Oggetto: Osservazioni art. 23 D. Lgs. 152/2006 Progetto Enel Green Power

Progetto per la realizzazione di un impianto eolico, ai sensi dell’art. 23 del D.Lgs. 152/2006, composto da 14 aerogeneratori di potenza unitaria pari a 6 MW, per una potenza complessiva di 84 MW, da realizzarsi nei Comuni di Veglie (LE), Salice Salentino (LE), e con opere di connessione alla RTN da realizzarsi nei Comuni di Guagnano (LE), Avetrana (TA), Erchie (BR) e San Pancrazio Salentino (BR). Proponente ENEL Green Power S.r.l.

OSSERVAZIONI

Oggetto: osservazioni al progetto per la realizzazione di un impianto eolico composto da 14 aerogeneratori di potenza unitaria pari a 6 MW, corrispondente a una potenza complessiva di 84 MW, ricadente nei Comuni di Veglie (LE), Salice Salentino (LE), e con opere di connessione nei Comuni di Erchie (BR) e San Pancrazio Salentino (BR). Proponente ENEL Green Power

Figura 3-H. Le masserie e il turismo rurale. Dettaglio distanza Masseria Cantalupi (Localizzazione di progetto con cerchietto rosso, anche qui il sito è circondato da vigneti).

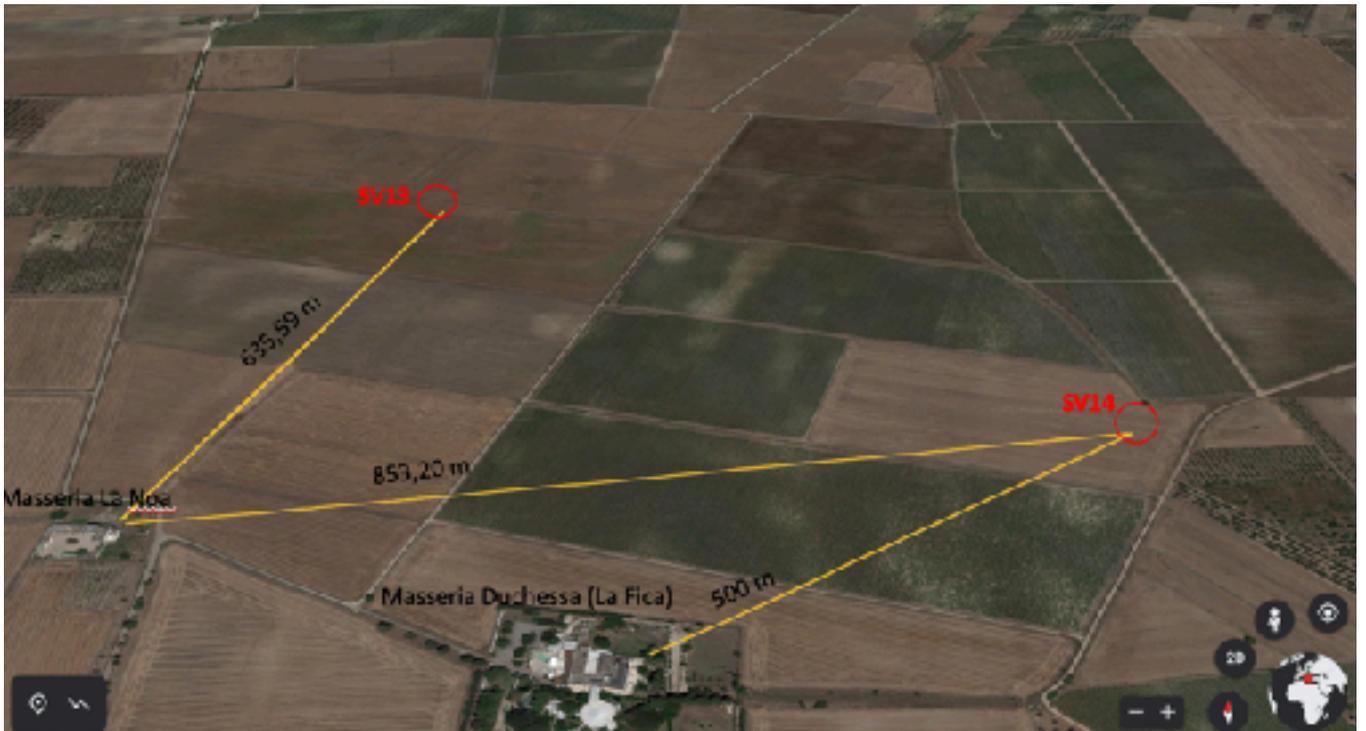
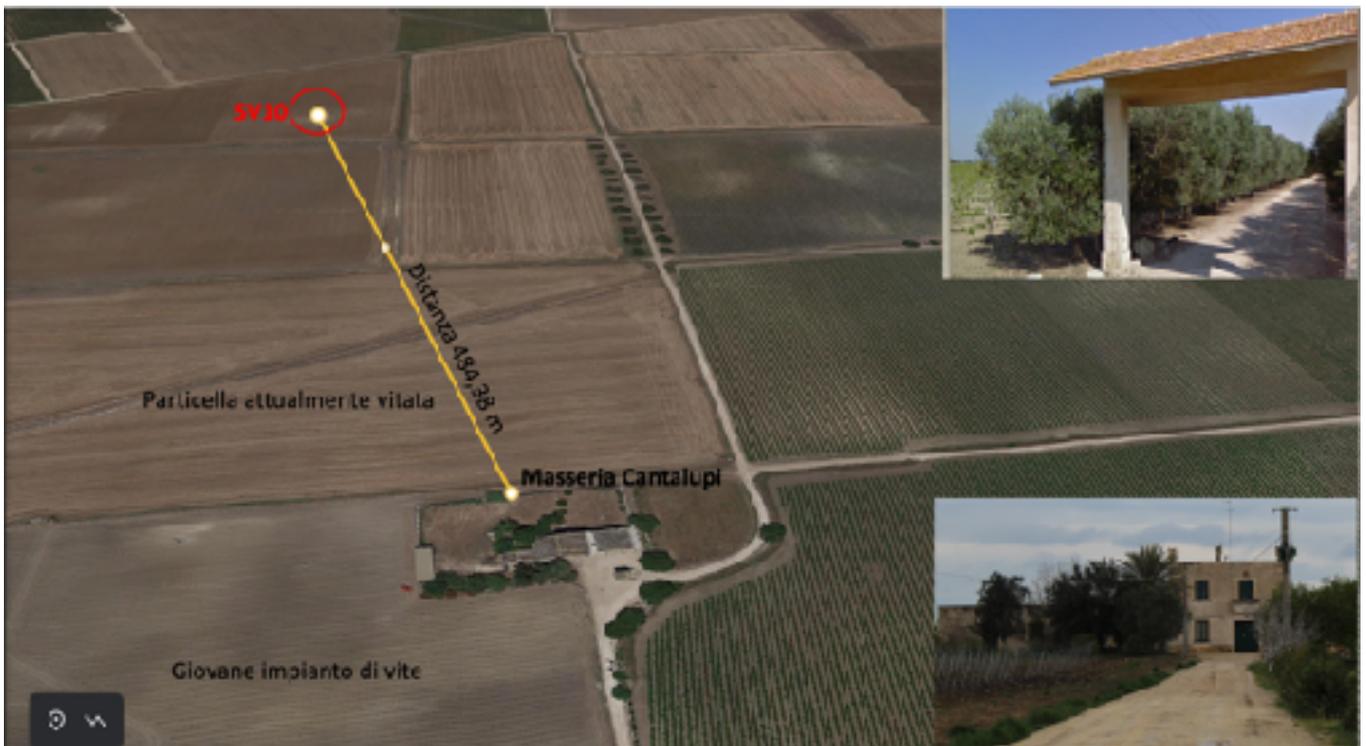
Per quanto riguarda l'inquadramento urbanistico del territorio di Veglie, vige un PRG approvato in via definitiva con DGR n. 12841 del 30/12/1987 e un avvio di formazione di nuovo PUG con l'approvazione del Documento Programmatico preliminare (DPP) con DCC n. 36 del 22/07/2004. Proprio nel DPP viene realizzato un inventario sicuramente non esaustivo dei beni con rilevanti caratteri storici, artistici e ambientali, molti dei quali situati in maniera prossimale all'area dove da progetto si vuole realizzare il parco del megaeolico. (Figura 3 e dettagli vari A-M)

Si riporta di seguito l'elenco di tali beni, alcuni di essi negli ultimi anni oggetto di riqualificazione per il turismo rurale : Casa Cantalupi (primo '900), Masseria Cantalupi (origine settecentesca), Masseria Monteruga (di origine settecentesca, la costruzione di una serie di fabbricati, sorti con la Riforma agraria, ha trasformato il sito in un villaggio rurale), Masseria Pigna (Sec. XVIII), Masseria Cortipiccinni (di probabile origine settecentesca, circondata da muri a secco), Masseria La Nuova (Sec. XVIII, attualmente azienda ricettiva), Masseria La Fica (probabilmente settecentesca, attualmente azienda ricettiva), un po' più distanti ma sempre abbastanza vicine troviamo Masseria Cerfeta (probabile origine settecentesca e presente sulla cartografia del periodo dell'Unità d'Italia), Masseria Vocettina (XVIII secolo), Masseria Petti (probabile origine settecentesca), Masseria Petiti (sec. XVIII), Masseria La Duchessa (probabile origine settecentesca, attualmente un agriturismo), Masseria Casa Porcara (con torre di probabile origine quattrocentesca, attualmente un agriturismo).

Tali beni paesaggistici costituiscono la trama del sistema storico e culturale caratterizzante e permeante quella parte di territorio, tutt'altro che residuale e marginale o degradato. Nel PRG l'area di progetto risulta agricola.

Figura 3-L. Dettagli siti e intorni

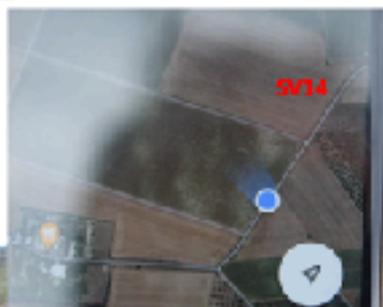
Vigneti presso l'aerogeneratore SV14

Vista di masseria La Naa da SV14
